# V601 | Revisão sobre o detalhamento

051-SJ-EST-LO-06301-VIG-TIP-R00.PDF | prancha original, página 1 | revisão de 09/10/2026

x em metros a partir da primeira face interna de apoio; lb em cm; As em cm². Critérios e memória: Relatorio_revisao_vigas_TIPO_FINAL.pdf.

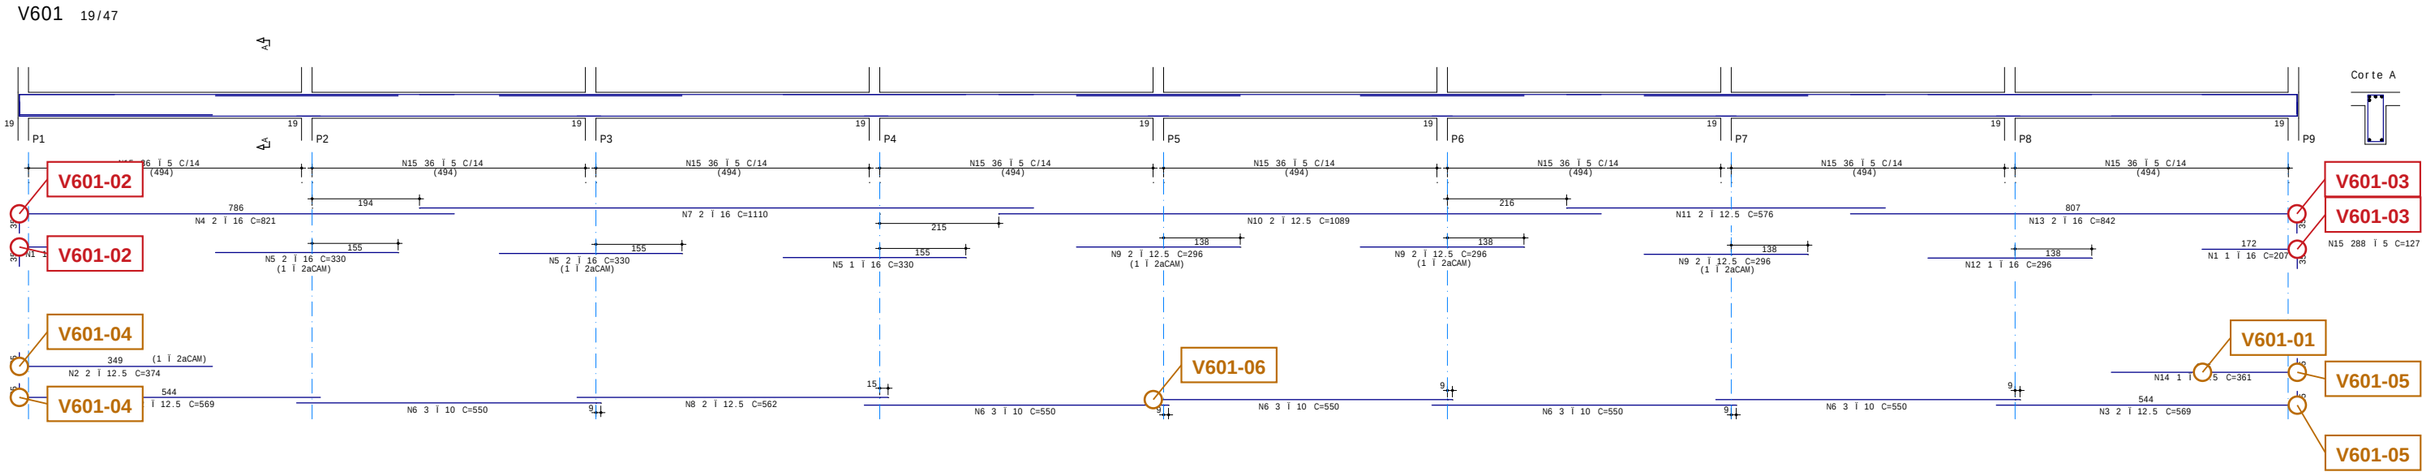
Vão 8, positiva (N14, N3): Msk=46.395; capacidade equivalente Mk=46.371 kN.m. Ensaio conservador de seção retangular. Confirmar seção efetiva, camadas e vínculo antes de concluir insuficiência.

Apoio P1. N4: perna 35.0 < 44.0 cm; N1: perna 35.0 < 44.0 cm. Critério de ancoragem da revisão/escritório; confirmar geometria das dobras, confinamento, interferência com pilar e resistência da curva. Não é aprovação normativa do nó.

Apoio P9. N13: perna 35.0 < 44.0 cm; N1: perna 35.0 < 44.0 cm. Critério de ancoragem da revisão/escritório; confirmar geometria das dobras, confinamento, interferência com pilar e resistência da curva. Não é aprovação normativa do nó.

P1: As requerida/presente = 3.94/4.91 cm²; lb necessário/geometria = 27.6/16.5 cm. Ensaio de ancoragem desfavorável mesmo no cenário condicional de gancho; conferir nó e hipóteses no relatório.

P9: As requerida/presente = 4.94/3.68 cm²; lb necessário/geometria = 46.2/16.5 cm. Ensaio de ancoragem desfavorável mesmo no cenário condicional de gancho; conferir nó e hipóteses no relatório.

Sobreposição interpretada: N6, N6, camada 1, x=20.23 a 20.42 m. Largura necessária 16.0 / livre 13.0 cm. Confirmar camadas efetivamente simultâneas, largura do nó e passagem do concreto. 14 faixas a conferir na memória; não é falha executiva comprovada.

# V602 | Revisão sobre o detalhamento

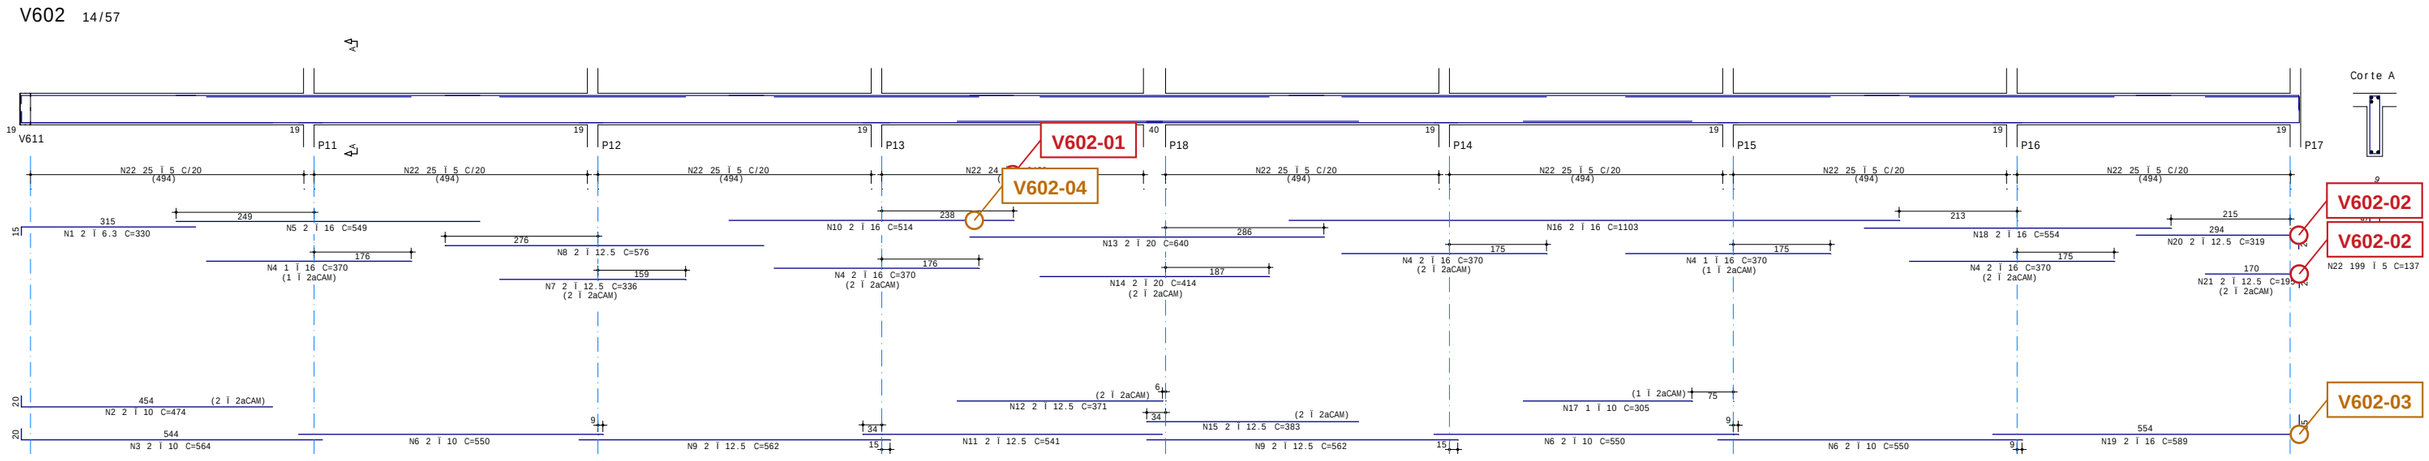
Vão 4, x=15.38 a 20.11 m: Ø5 c/20. Asw/s fornecida 1.963; exigida 2.003 cm²/m. Vk=82.24 kN. Resultado desfavorável no cálculo da revisão; ver memória e hipóteses no relatório.

Apoio P17. N20: perna 25.0 < 54.0 cm; N21: perna 25.0 < 54.0 cm. Critério de ancoragem da revisão/escritório; confirmar geometria das dobras, confinamento, interferência com pilar e resistência da curva. Não é aprovação normativa do nó.

P17: As requerida/presente = 4.47/4.02 cm²; lb necessário/geometria = 49.0/16.5 cm. Ensaio de ancoragem desfavorável mesmo no cenário condicional de gancho; conferir nó e hipóteses no relatório.

Sobreposição interpretada: N10, N13, N4, camada 1, x=16.97 a 17.14 m. Largura necessária 13.2 / livre 8.0 cm. Confirmar camadas efetivamente simultâneas, largura do nó e passagem do concreto. 27 faixas a conferir na memória; não é falha executiva comprovada.

# V603 | Revisão sobre o detalhamento

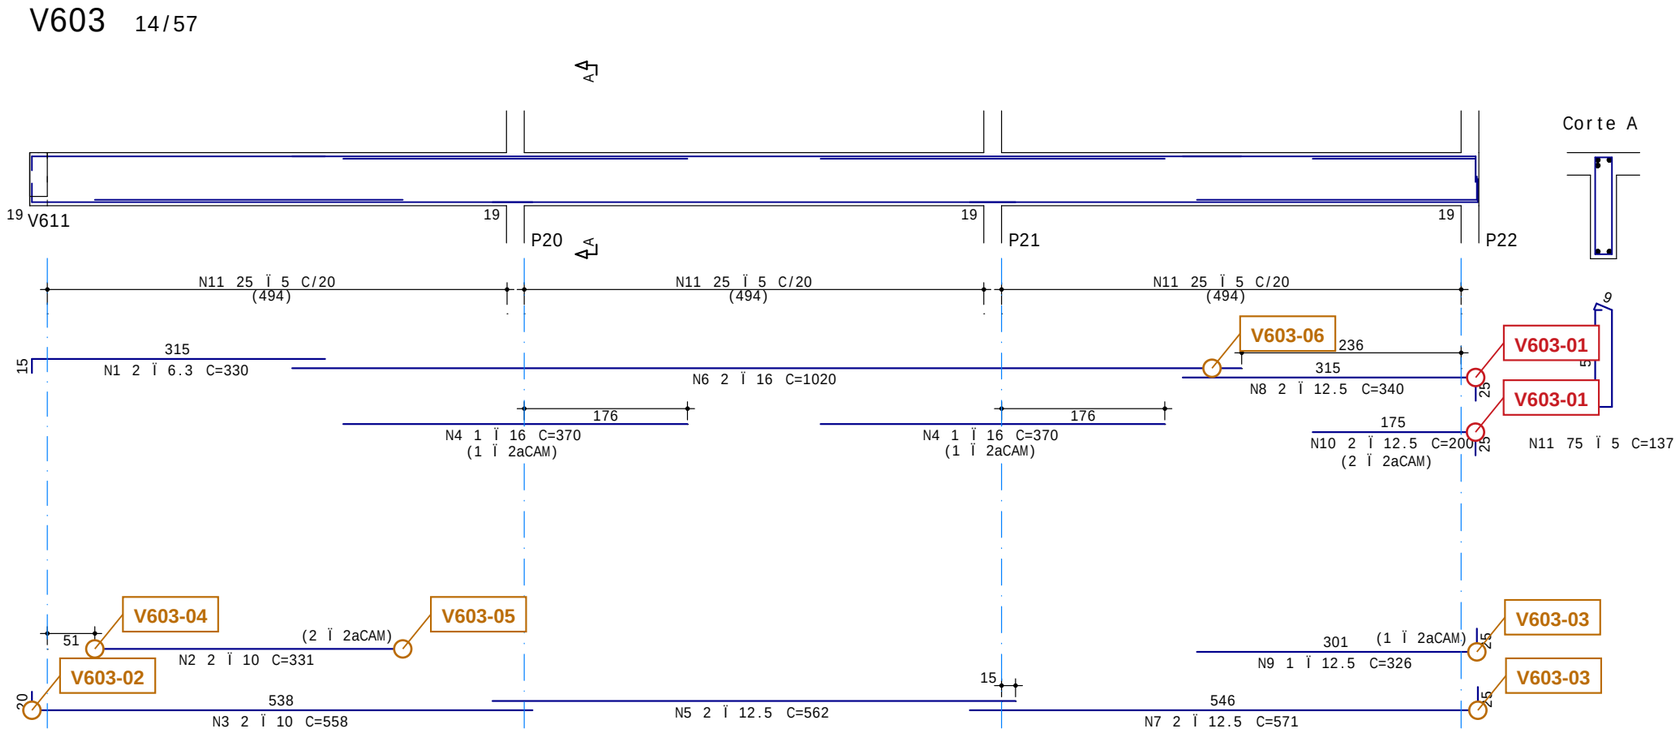
Apoio P22. N8: perna 25.0 < 54.0 cm; N10: perna 25.0 < 54.0 cm. Critério de ancoragem da revisão/escritório; confirmar geometria das dobras, confinamento, interferência com pilar e resistência da curva. Não é aprovação normativa do nó.

P22: As requerida/presente = 4.43/3.68 cm²; lb necessário/geometria = 41.4/16.5 cm. Ensaio de ancoragem desfavorável mesmo no cenário condicional de gancho; conferir nó e hipóteses no relatório.

N2, corte direito: condição A, disponível 7.1 / exigido 62.0 cm; condição B, 177.9/79.5 cm. Conferir decalagem e composição resistente; ensaio conservador, sem crédito integral das mesas.

V611: As requerida/presente = 1.43/1.57 cm²; lb necessário/geometria = 25.0/16.5 cm. Ensaio de ancoragem desfavorável mesmo no cenário condicional de gancho; conferir nó e hipóteses no relatório.

N2, corte esquerdo: condição A, disponível 25.1 / exigido 62.0 cm; condição B, 153.0/79.5 cm. Conferir decalagem e composição resistente; ensaio conservador, sem crédito integral das mesas.

Sobreposição interpretada: N6, N8, camada 1, x=12.20 a 12.83 m. Largura necessária 11.7 / livre 8.0 cm. Confirmar camadas efetivamente simultâneas, largura do nó e passagem do concreto. 6 faixas a conferir na memória; não é falha executiva comprovada.

# V604 | Revisão sobre o detalhamento

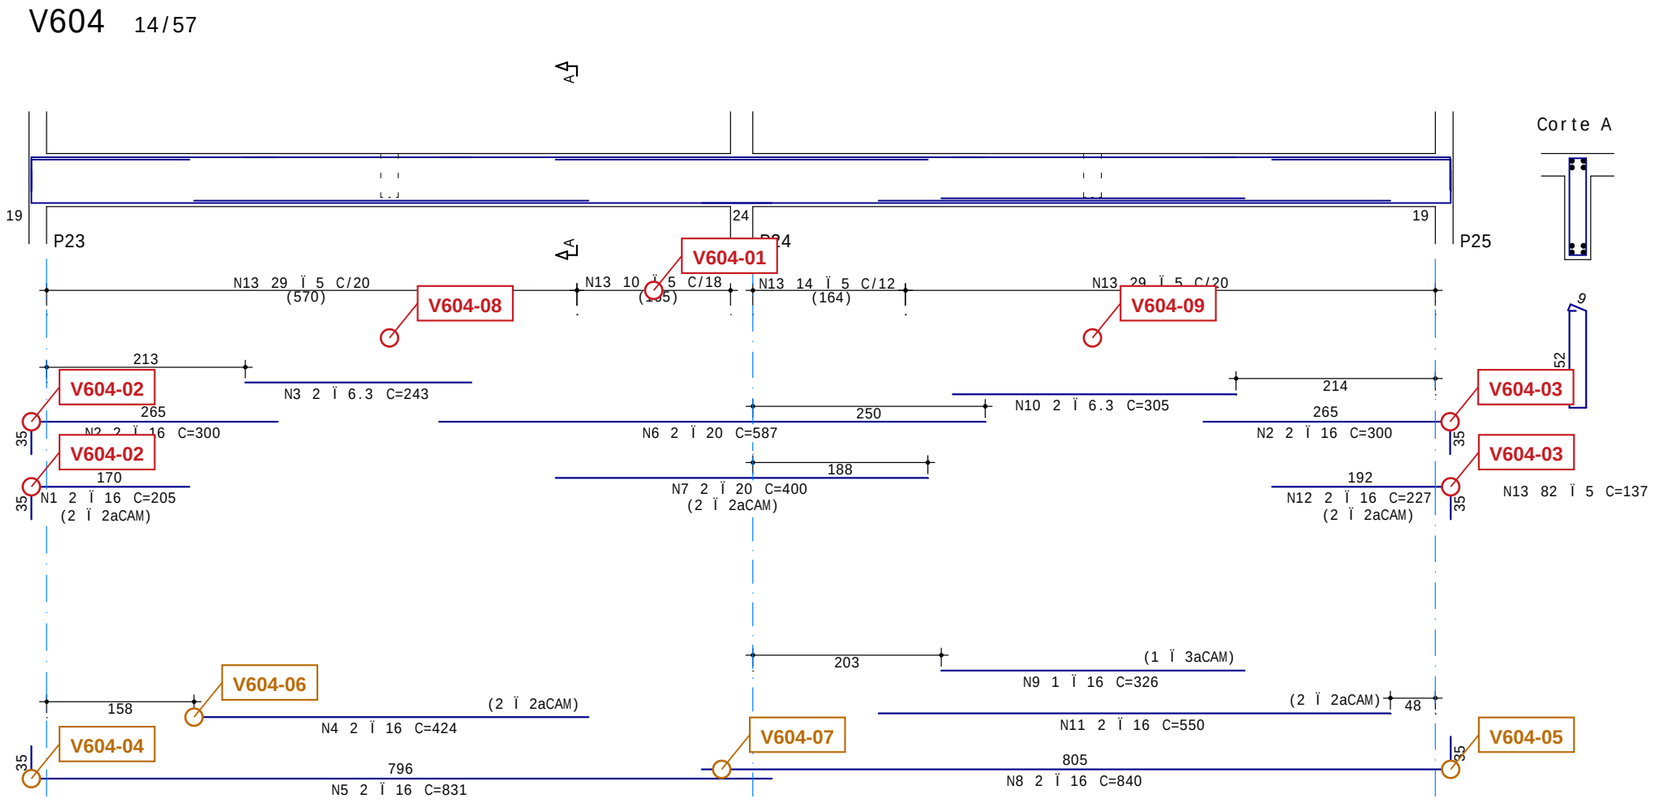
Vão 1, x=5.70 a 7.35 m: Ø5 c/18. Asw/s fornecida 2.182; exigida 2.245 cm²/m. Vk=85.69 kN. Resultado desfavorável no cálculo da revisão; ver memória e hipóteses no relatório.

Apoio P23. N2: perna 35.0 < 54.0 cm; N1: perna 35.0 < 54.0 cm. Critério de ancoragem da revisão/escritório; confirmar geometria das dobras, confinamento, interferência com pilar e resistência da curva. Não é aprovação normativa do nó.

Apoio P25. N2: perna 35.0 < 54.0 cm; N12: perna 35.0 < 54.0 cm. Critério de ancoragem da revisão/escritório; confirmar geometria das dobras, confinamento, interferência com pilar e resistência da curva. Não é aprovação normativa do nó.

P23: As requerida/presente = 1.94/4.02 cm²; lb necessário/geometria = 21.2/16.5 cm. Ensaio só atende com crédito condicional do gancho: comprovar dobra e nó.

P25: As requerida/presente = 2.72/4.02 cm²; lb necessário/geometria = 29.8/16.5 cm. Ensaio de ancoragem desfavorável mesmo no cenário condicional de gancho; conferir nó e hipóteses no relatório.

N4, corte esquerdo: condição A, disponível 10.5 / exigido 67.4 cm; condição B, 210.3/95.5 cm. Conferir decalagem e composição resistente; ensaio conservador, sem crédito integral das mesas.

Sobreposição interpretada: N8, N5, camada 1, x=7.04 a 7.47 m. Largura necessária 12.4 / livre 8.0 cm. Confirmar camadas efetivamente simultâneas, largura do nó e passagem do concreto. 6 faixas a conferir na memória; não é falha executiva comprovada.

Nó V624 -> V604. Asw/s existente 1.963 / total exigida 2.061 cm²/m. Resultado desfavorável para o ensaio de suspensão adotado. Hipótese: 75% da reação característica; máximos separados, sem confirmação da combinação simultânea.

Nó V628 -> V604. Asw/s existente 1.963 / total exigida 2.130 cm²/m. Resultado desfavorável para o ensaio de suspensão adotado. Hipótese: 75% da reação característica; máximos separados, sem confirmação da combinação simultânea.

# V605 | Revisão sobre o detalhamento

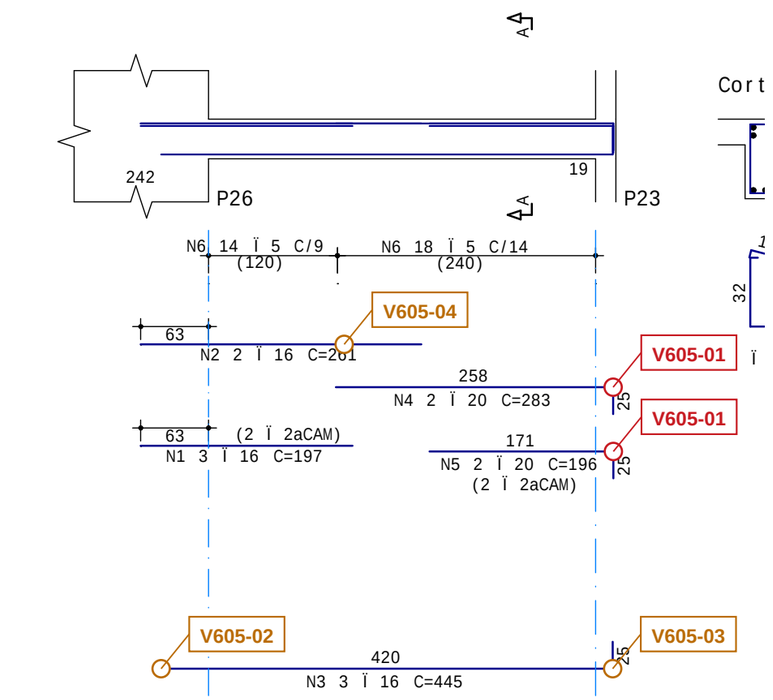
Apoio P23. N4: perna 25.0 < 34.0 cm; N5: perna 25.0 < 34.0 cm. Critério de ancoragem da revisão/escritório; confirmar geometria das dobras, confinamento, interferência com pilar e resistência da curva. Não é aprovação normativa do nó.

P23: As requerida/presente = 6.59/6.03 cm²; lb necessário/geometria = 48.1/16.5 cm. Ensaio de ancoragem desfavorável mesmo no cenário condicional de gancho; conferir nó e hipóteses no relatório.

P26: As requerida/presente = 5.36/6.03 cm²; lb necessário/geometria = 39.2/239.5 cm. Ensaio de ancoragem desfavorável mesmo no cenário condicional de gancho; conferir nó e hipóteses no relatório.

Sobreposição interpretada: N2, N4, N1, camada 1, x=1.18 a 1.34 m. Largura necessária 16.8 / livre 13.0 cm. Confirmar camadas efetivamente simultâneas, largura do nó e passagem do concreto. 2 faixas a conferir na memória; não é falha executiva comprovada.

# V606 | Revisão sobre o detalhamento

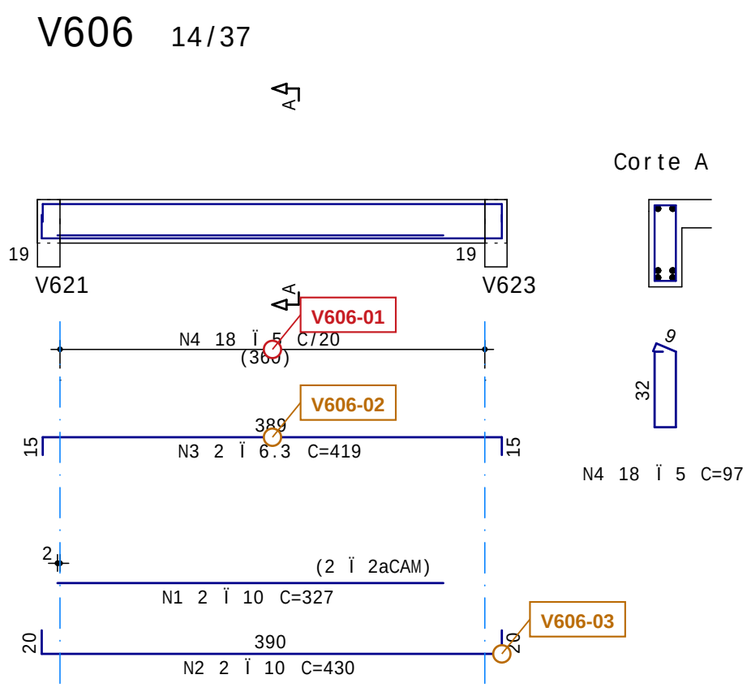
Vão 1, x=0.00 a 3.60 m: Ø5 c/20. Asw/s fornecida 1.963; exigida 1.637 cm²/m. Vk=40.74 kN. Espaçamento 20 > máximo calculado 19.20 cm. Resultado desfavorável no cálculo da revisão; ver memória e hipóteses no relatório.

Vão 1, negativa (N3): Msk=9.159; capacidade equivalente Mk=6.445 kN.m. Ensaio conservador de seção retangular. Confirmar seção efetiva, camadas e vínculo antes de concluir insuficiência.

V623: As requerida/presente = 1.34/1.57 cm²; lb necessário/geometria = 23.4/16.5 cm. Ensaio só atende com crédito condicional do gancho: comprovar dobra e nó.

# V608 | Revisão sobre o detalhamento

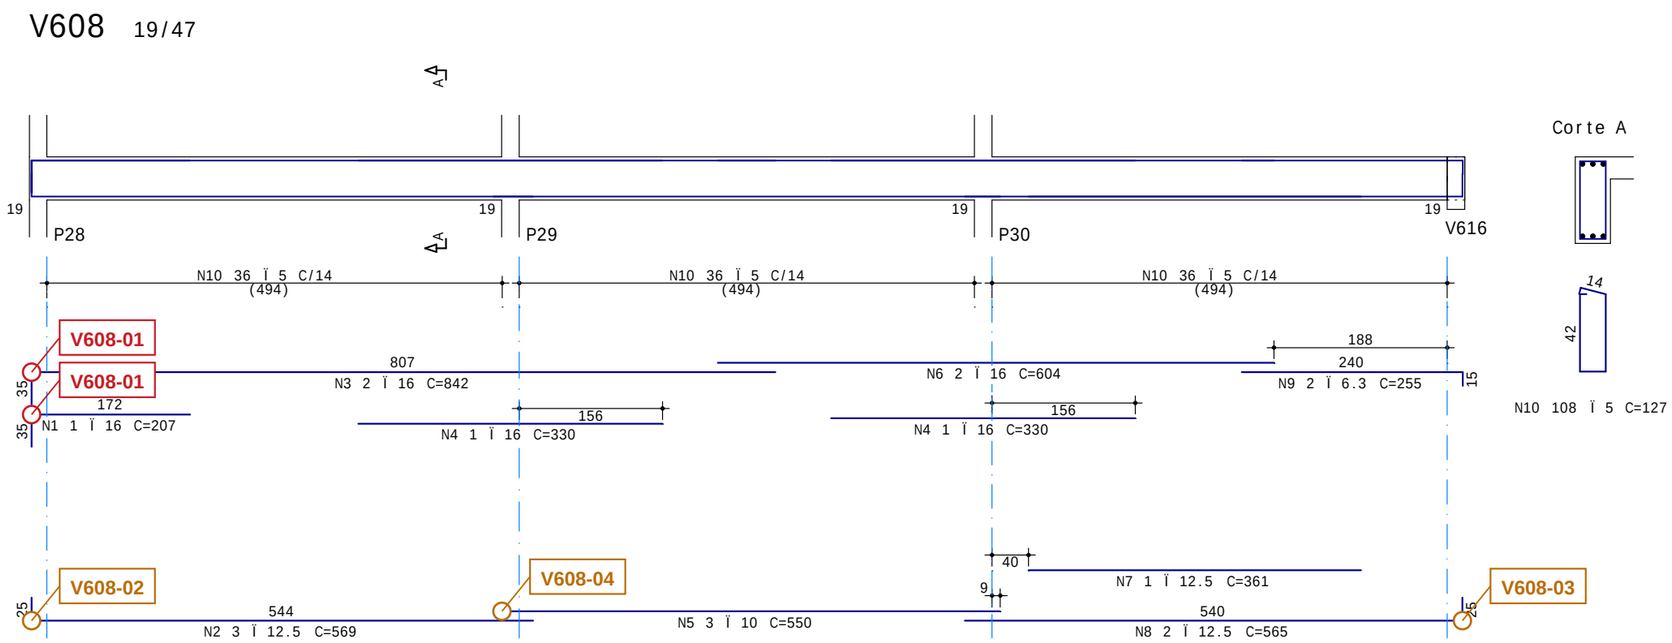
Apoio P28. N3: perna 35.0 < 44.0 cm; N1: perna 35.0 < 44.0 cm. Critério de ancoragem da revisão/escritório; confirmar geometria das dobras, confinamento, interferência com pilar e resistência da curva. Não é aprovação normativa do nó.

V616: As requerida/presente = 1.60/2.45 cm²; lb necessário/geometria = 22.4/16.5 cm. Ensaio só atende com crédito condicional do gancho: comprovar dobra e nó.

P28: As requerida/presente = 3.46/3.68 cm²; lb necessário/geometria = 32.4/16.5 cm. Ensaio de ancoragem desfavorável mesmo no cenário condicional de gancho; conferir nó e hipóteses no relatório.

Sobreposição interpretada: N5, N2, camada 1, x=4.85 a 5.03 m. Largura necessária 16.8 / livre 13.0 cm. Confirmar camadas efetivamente simultâneas, largura do nó e passagem do concreto. 4 faixas a conferir na memória; não é falha executiva comprovada.

# V609 | Revisão sobre o detalhamento

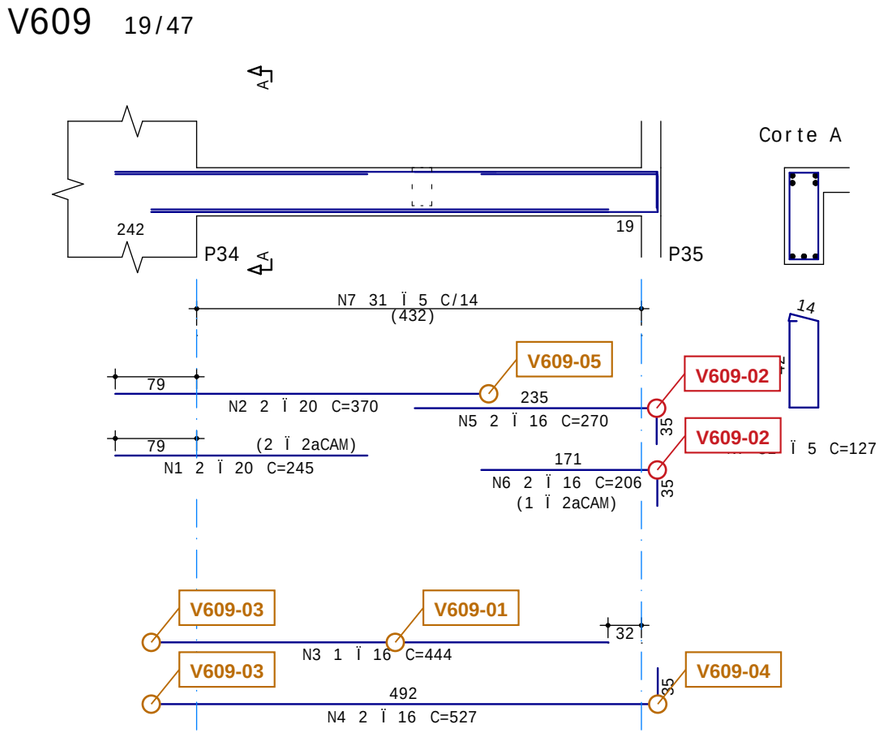
Vão 1, positiva (N3, N4): Msk=74.011; capacidade equivalente Mk=73.353 kN.m. Ensaio conservador de seção retangular. Confirmar seção efetiva, camadas e vínculo antes de concluir insuficiência.

P34: As requerida/presente = 6.37/6.03 cm²; lb necessário/geometria = 46.5/239.5 cm. Ensaio de ancoragem desfavorável mesmo no cenário condicional de gancho; conferir nó e hipóteses no relatório.

Sobreposição interpretada: N2, N5, N6, camada 1, x=2.76 a 2.91 m. Largura necessária 16.8 / livre 13.0 cm. Confirmar camadas efetivamente simultâneas, largura do nó e passagem do concreto. 2 faixas a conferir na memória; não é falha executiva comprovada.

Apoio P35. N5: perna 35.0 < 44.0 cm; N6: perna 35.0 < 44.0 cm. Critério de ancoragem da revisão/escritório; confirmar geometria das dobras, confinamento, interferência com pilar e resistência da curva. Não é aprovação normativa do nó.

P35: As requerida/presente = 5.31/4.02 cm²; lb necessário/geometria = 58.2/16.5 cm. Ensaio de ancoragem desfavorável mesmo no cenário condicional de gancho; conferir nó e hipóteses no relatório.
